7-2 マニュアルエアコン..... 7- 3

■概要

(1) コントロールパネル

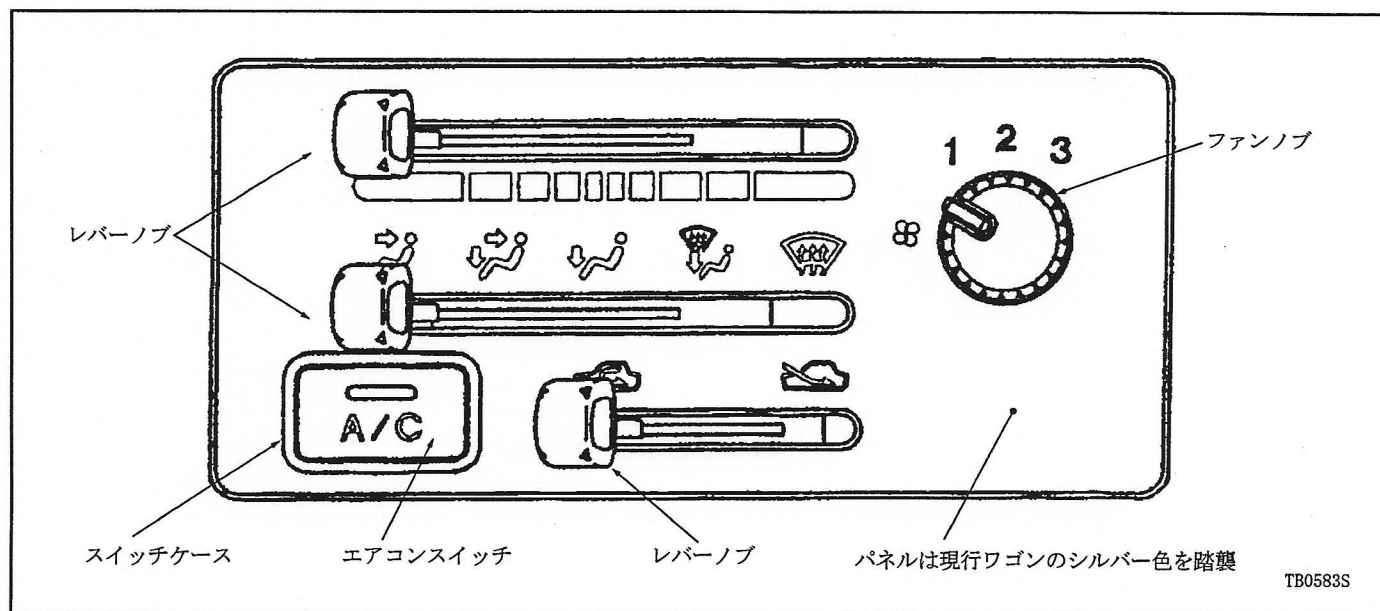
意匠向上のため、ヒーターコントロールのスイッチノブをグレー色に変更しました。

1. ヒーターコントロールスイッチノブ（レバー、ファン、エアコンスイッチ、スイッチケース）をグレー色に統一（ワゴン）。

(1)コンプレッサー

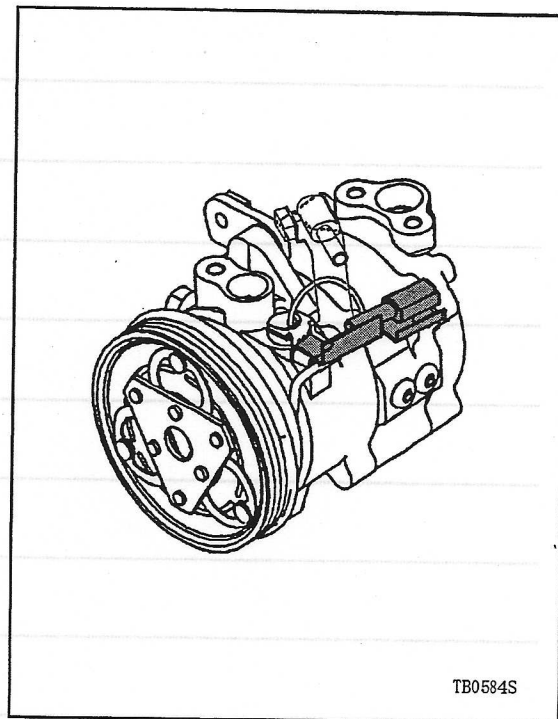
エアコンコンプレッサーのハーネスカプラー固定ブラケットを変更し、カプラー取付け位置を変更しました。(全車)
